PROCEDIMIENTO POR INVITACIÓN SIMPLIFICADA A CUANDO MENOS TRES CONTRATISTAS NO. IS-MXL-PP-042-2024

JUNTA DE ACLARACIONES

OBRA: "REHABILITACIÓN DE CAMPO DE BEISBOL INFANTIL, FRACC. INFONAVIT CUCAPAH, MEXICALI, B.C."

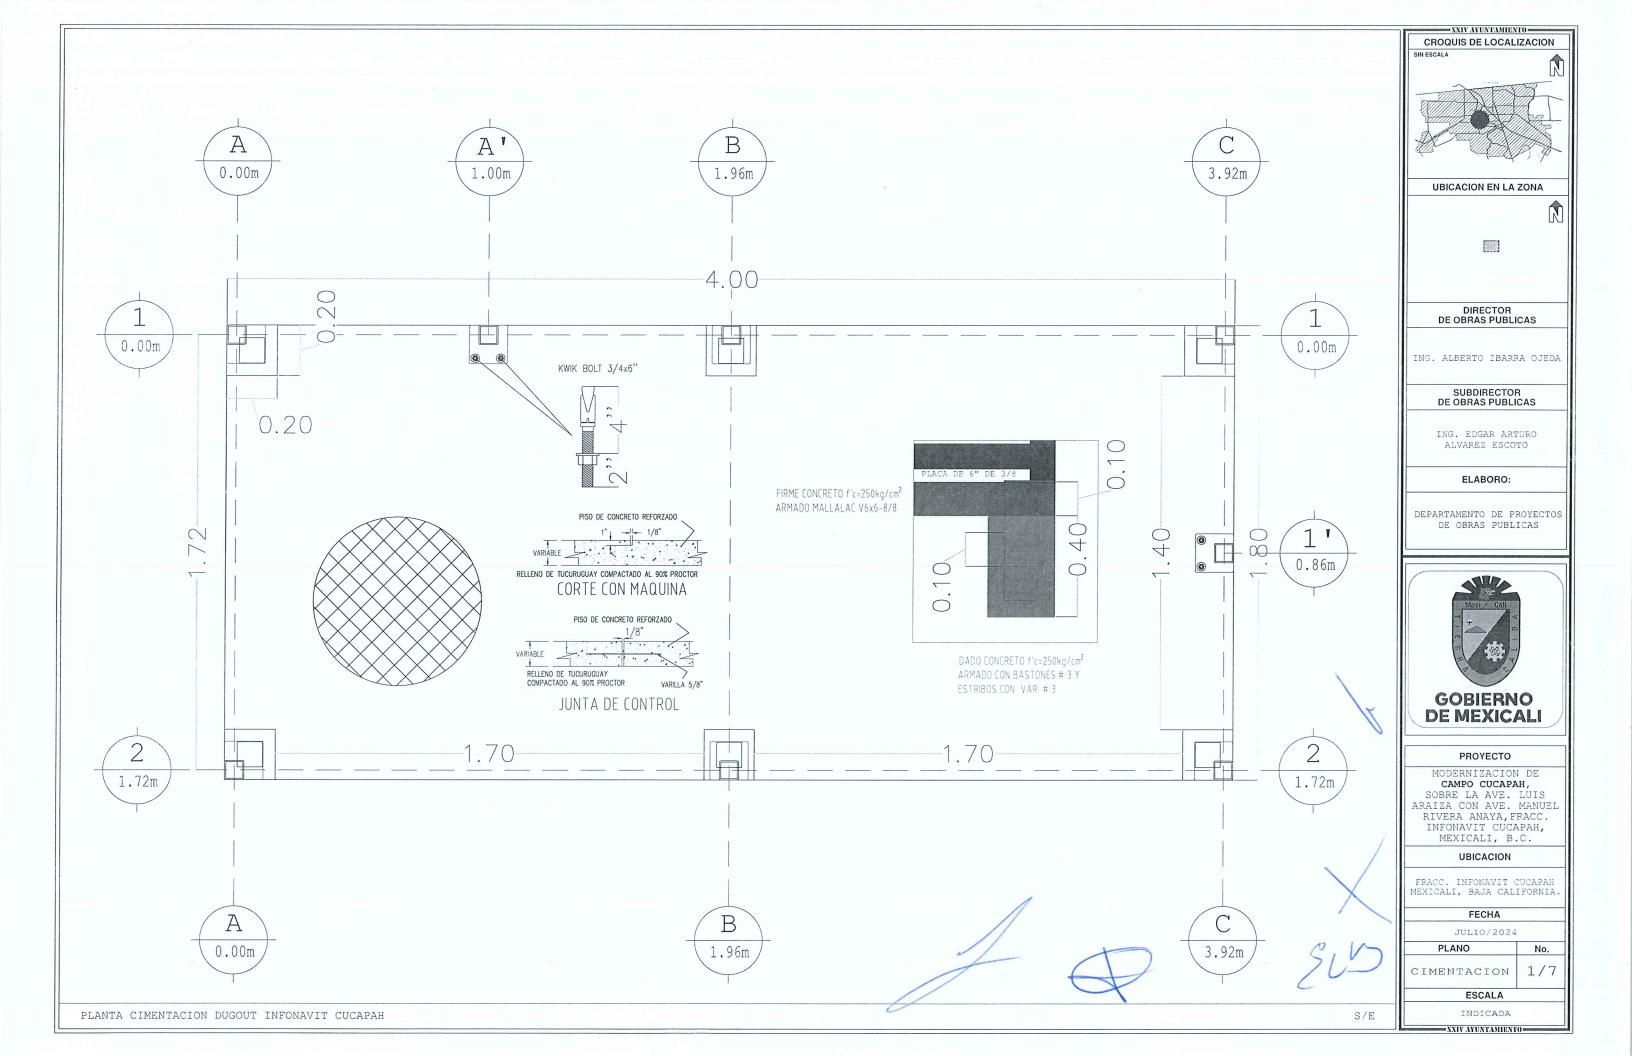
EN EL CONCEPTO C16, SUMINISTRO Y COLOCACIÓN DE PUERTA EN DUGOUT DE CAMPO 2, CON MARCO DE PTR 2"x2" CAL. 14 Y MALLA CICLÓNICA CAL. 11.5 ABERTURA 63 MM DE ABERTURA. INCLUYE: SOLERA DE ACERO SOLDADA A PTR PARA AMARRE DE MALLA, SOLDADURA, COLOCACIÓN, TENSADO, UNIONES, DESPERDICIOS, ELEMENTOS DE SUJECIÓN, BISAGRAS, CERROJO GALVANIZADO, SUMINISTRO DE MATERIALES, MANO DE OBRA, EQUIPO Y TODO LO NECESARIO PARA SU CORRECTA EJECUCIÓN. PODRÍAN PROPORCIONAR UN DETALLE DE ARMADO DE ESTA PARA PODER COTIZAR.

RESPUESTA: La dependencia hace entrega de planos de proyecto adicionales los cuales incluyen los detalles solicitados y que deberán de considerar los licitantes para la integración de su propuesta

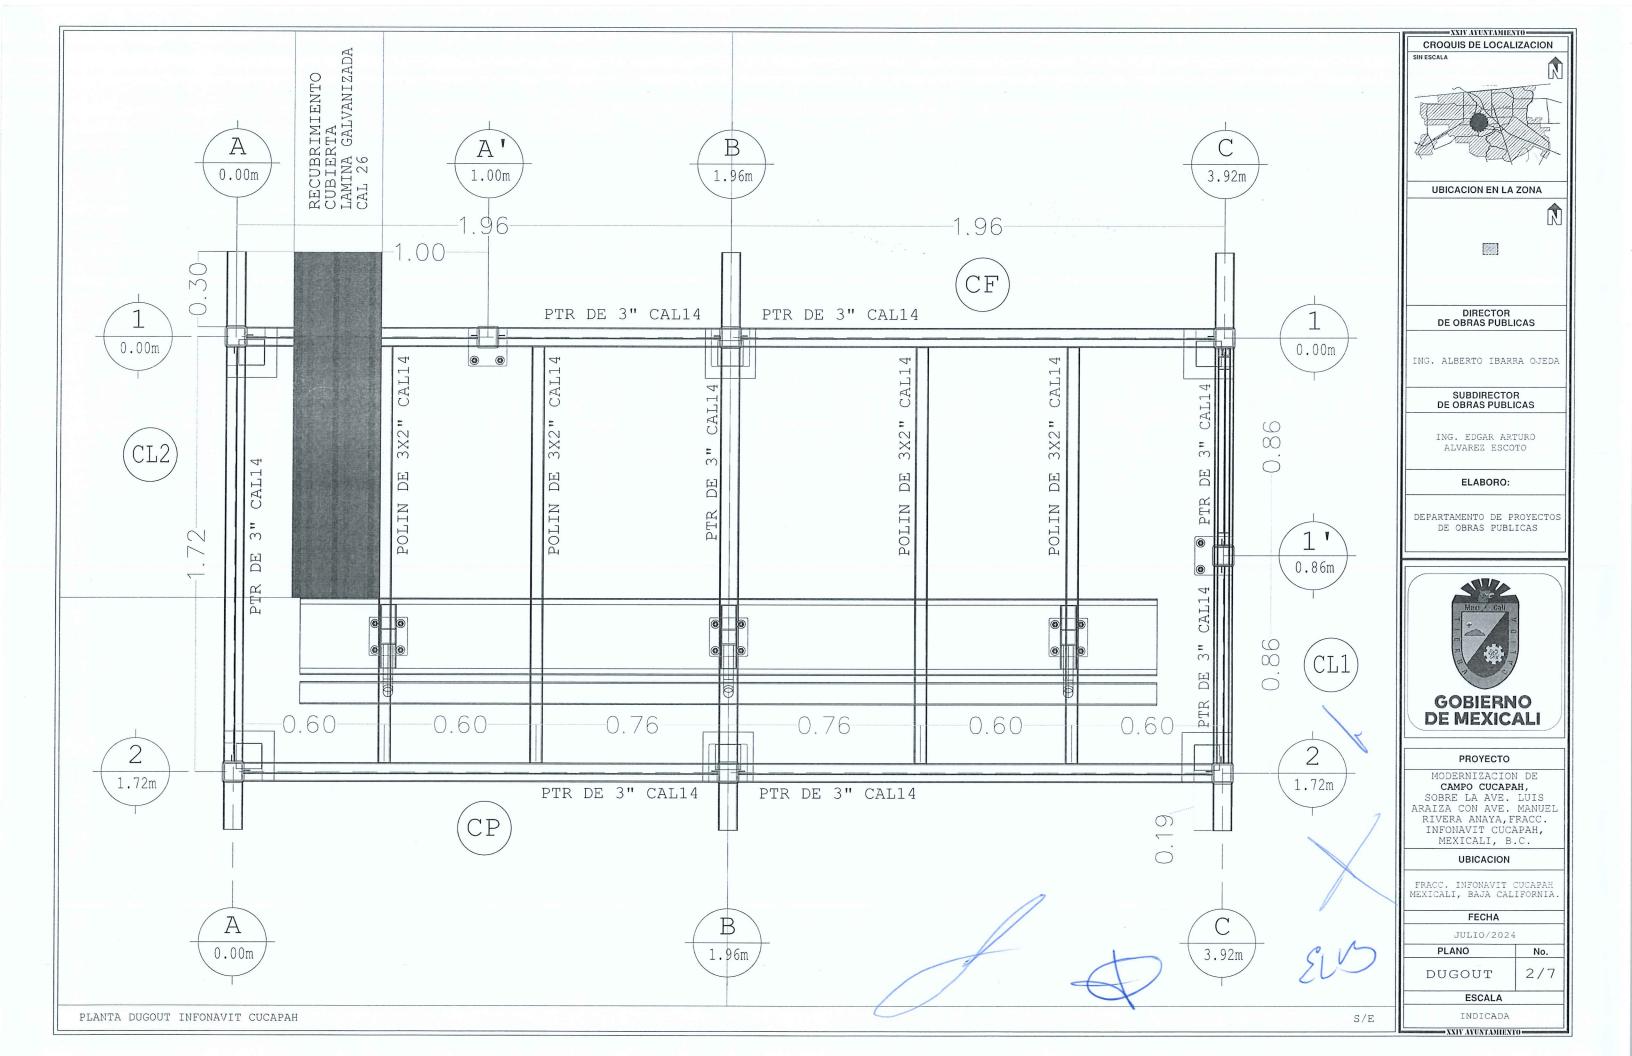
EN EL CONCEPTO C17, SUMINISTRO Y COLOCACIÓN DE BANCA EN DUGOUT DE CAMPO 2, A BASE DE POLÍN 12MT14, PTR 2 1/2" CAL. 14, TUBULAR Fo.No. 1 1/2"Ø CAL. 14, PLACA DE ACERO DE 3/8"x6"x6" CON 4 PERFORACIONES, PERNOS ANCLA DE 3/4"Øx6". INCLUYE: CORTES, DESPERDICIOS, ESMERILADOS, SOLDADURA, PERFORACIÓN EN FIRME DE CONCRETO, PRIMARIO ANTICORROSIVO, PINTURA ESMALTE, SUMINISTRO DE MATERIALES, MANO DE OBRA, EQUIPO Y TODO LO NECESARIO PARA SU CORRECTA EJECUCIÓN. PODRÍAN ENTREGAR DETALLE DE ARMADO DE ESTA, CON DIMENSIONES PARA SU DESPIECE.

- 3. En el concepto C17, "Suministro y colocación de banca en dugout de campo 2, a base de polín 12 MT14, PTR 2 1/2" cal. 14, tubular Fo.No. 1 1/2"ø cal. 14, placa de acero de 3/8"x6"x6" con 4 perforaciones, pernos ancla de 3/4"øx6". Incluye: cortes, desperdicios, esmerilados, soldadura, perforación en firme de concreto, primario anticorrosivo, pintura esmalte, suministro de materiales, mano de obra, equipo y todo lo necesario para su correcta ejecución. Podrían entregar detalle de armado de esta, con dimensiones para su despiece. RESPUESTA: La dependencia hace entrega de planos de proyecto adicionales los cuales incluyen los detalles solicitados y que deberán de considerar los licitantes para la integración de su propuesta

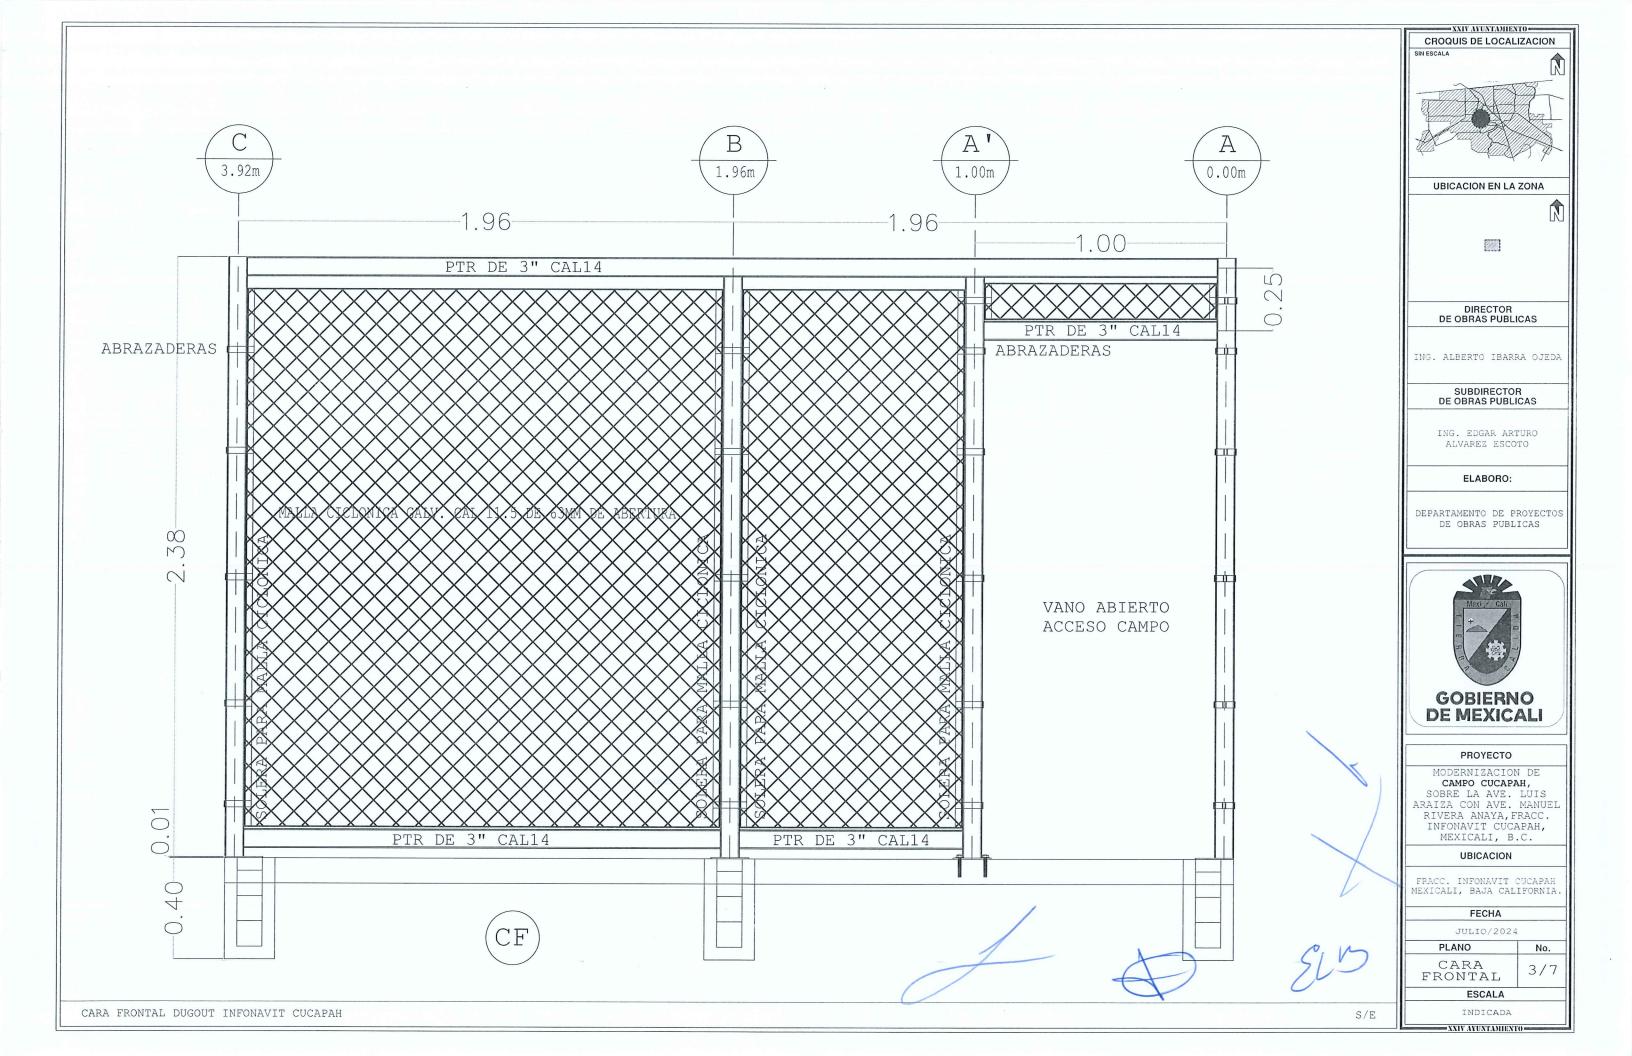
EN EL CONCEPTO C18, CONSTRUCCIÓN DE BACKSTOP EN CAMPO 2, A BASE DE MALLA CICLÓNICA GALVANIZADA CAL. 11.5 DE 63 MM DE APERTURA; POSTES CON TUBO DE ACERO CED. 30 DE 2 1/2"Ø, AHOGADOS EN DADO DE CONCRETO fc=180 KG/CM2 DE 0.30x0.30x1.22 M; POSTES CON TUBO GALVANIZADO DE 2-3/8"Ø CAL. 16, AHOGADOS EN DADO DE CONCRETO fc=180 KG/CM2 DE 0.30x0.30x0.80 M; BARRA HORIZONTAL CON TUBO DE ACERO CED. 30 DE 1 1/2"Ø Y UNIONES SOLDADAS; BARRA HORIZONTAL CON TUBO GALVANIZADO DE 1-1/2" CAL. 18. DE ACUERDO A ESPECIFICACIONES DE PROYECTO. INCLUYE: EXCAVACIÓN, CONSTRUCCIÓN DE DADOS, NIVELACIÓN, PLOMEO, CORTES, ESMERILADOS, SOLDADURA, HERRAJES, ACCESORIOS PARA UNIONES, ANCLAJES Y AMARRES, TENSORES, DESPERDICIOS, PRIMARIO ANTICORROSIVO Y PINTURA ESMALTE EN TODA LA TUBERÍA, SUMINISTRO DE TODOS LOS MATERIALES, MANO DE OBRA Y EQUIPO. MEDIDO POR SUPERFICIE DE MALLA INSTALADA. DE ACUERDO CON EL PROYECTO ENTREGADO EL BACSKTOP NO LLEVA TUBO GALVANIZADO.

<u>RESPUESTA:</u> De acuerdo al proyecto entregado el tubo está contemplado, ya que el área de backstop abarca de dugout y deberá de considerarse según lo indicado en el proyecto para la integración de su propuesta.
